六和芯子装配工位（焊接组装工位一）现场整改指引

给谁看：负责这台工控机的现场工程师 / 线长。照本文把软件升到 v3.60.1，改两处参数，当场验收。
对应工位：焊接组装工位一——工人把 1 根母排 + 6 颗芯子装进工装，中途拿起工件对着扫码枪扫码，装满后拿去焊接。
解决的两个现场问题：① 一次装配被软件拆成两次、重复报警；② 每次结算合格都弹「未绑定工件码」。
预计耗时：15 分钟（升级 10 分钟 + 改参数 3 分钟 + 验收 2 分钟）。
适用版本：本机需升级到 v3.60.1 及以后。老版本改参数也压不住，必须先升级。

2.1 下层母排：消失等待 5 秒 + 打开「等待不被打断」

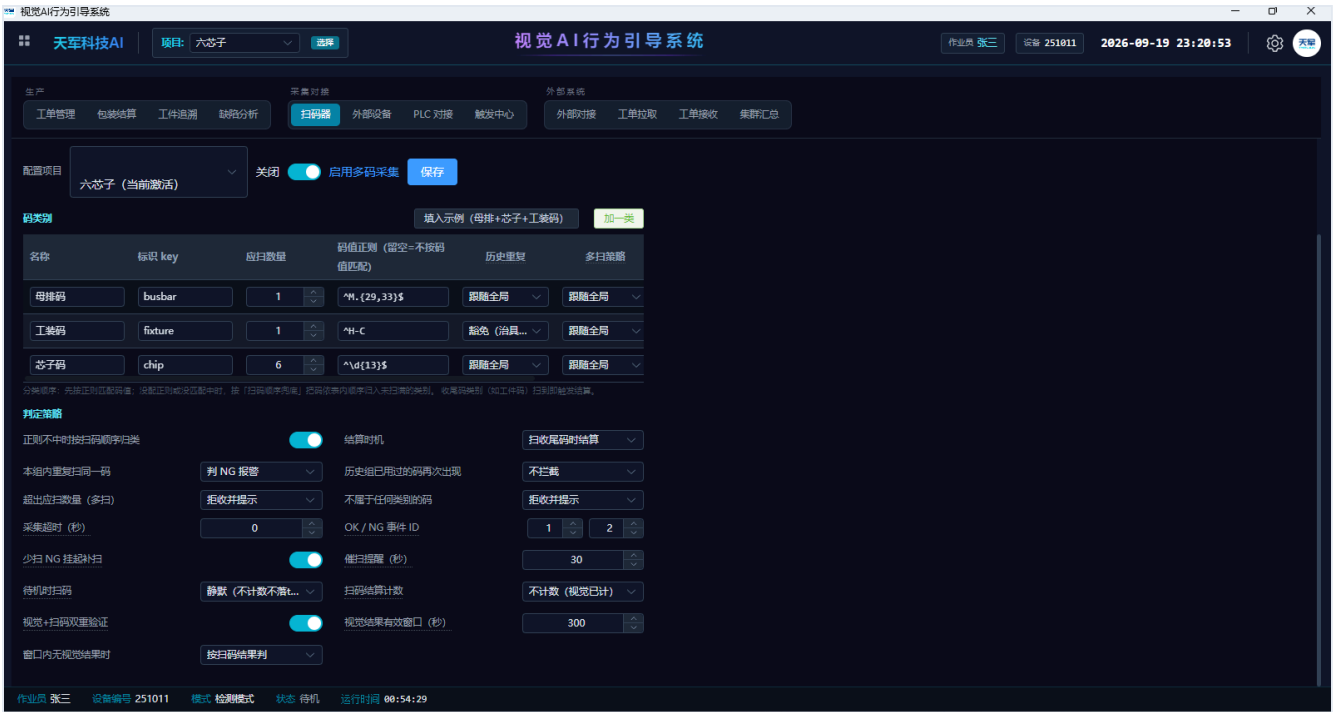
参数	原来（错）	改成
消失等待(秒)	2.00	5.00
等待不被打断	关（灰）	开（蓝）

两个都要改，缺一个都压不住：

- 只把秒数调大、不开「等待不被打断」→ 画面里只要有别的东西（竖起来的工件侧面、旁边料盒里的芯子和母排），5 秒会被瞬间清零，等于没改（这就是之前调到 5 秒仍失败的原因）。
- 只开「等待不被打断」、秒数还是 2 秒 → 扫码离场要 3~4 秒，2 秒接不住，还是会断。

为什么是 5 秒：现场实测工人拿起扫码再放回大约 2~4 秒，5 秒能把这段"抬起-放回"当成一次连续的放置；而两件工件之间的真实间隔在 7 秒以上，5 秒不会把真正的两件粘成一件。不要往上加到 8 秒、10 秒，会把真的工件边界吞掉。

改完点右上角 保存配置。
